Stadt Mendig

Bebauungsplan

„Martinsheim/Ernteweg“

**Stellungnahmen und Beschlussvorschläge
zu den vorgebrachten Anregungen gemäß
§§ 3 (2) und 4 (2) BauGB**

Abbildung 1 - Nordwestlicher Ortsteil

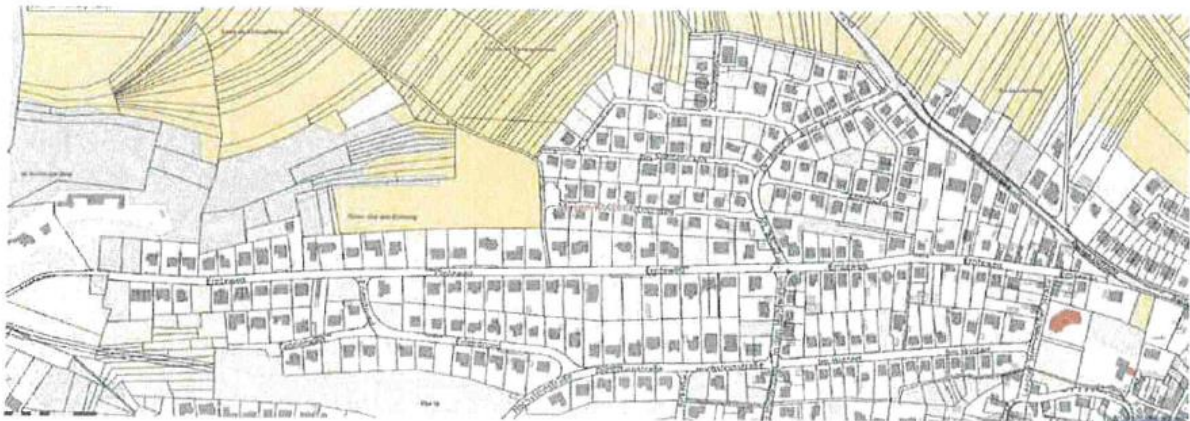
Allein der Blick auf den nordwestlichen Ortsteil – dort wo auch das geplante Bebauungsplangebiet liegt – zeigt, dass zahlreiche Baulücken im Innenbereich vorhanden sind. Schon für die neun geplanten Bauparzellen wäre an der bereits vorhandenen Verkehrsanlage „Ernteweg“ ausreichend Platz.
